DICOMAR-601-2023

INFORME TÉCNICO DICOMAR No. 098-2023

Informe de la primera Información aclaratoria de Evaluación del Estudio de Impacto Ambiental de Playa Caracol Seaside

Imagen 2-Parte del mapa del Diseño de Proyecto Playa Caracol Seaside y la delimitación de la LAMO.

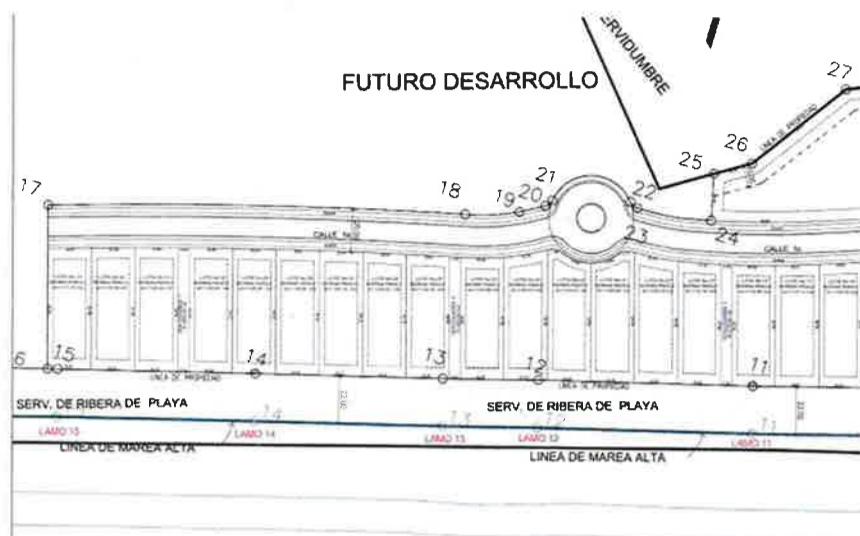
En relación a la respuesta de la pregunta 6.b, debemos señalar que la información aportada cumple con las medidas técnicas solicitadas, sin embargo el texto inicial difiere de todo la información técnica aportada en el Informe Técnico DICOMAR No. 065-2023, porque señala que:

... conforme lo establecido en el Artículo 9 de la Ley No 371 de 1 de marzo de 2023, con la finalidad de lograr que se proyecte sombra sobre la rivera de playa para promover acciones de protección...

- Consultar al promotor Playa Caracol Development Group, S. A., sobre si la proyección de la sombra afectará la ribera de playa con respecto a los edificios diseñados, en atención a la respuesta de la pregunta 6.
- La ejecución de la obra sobre la vegetación de manglar queda condicionado a la verificación de las coordenadas de los permisos señalados.

d. Como parte de la evaluación elaborada para la Demarcación de la Línea de Alta Marea Ordinaria (LAMO) se incluyeron en el informe elaborado por el Instituto Tommy Guardia las coordenadas que se adjuntan a continuación y en formato Excel en el archivo digital que acompaña a este documento:
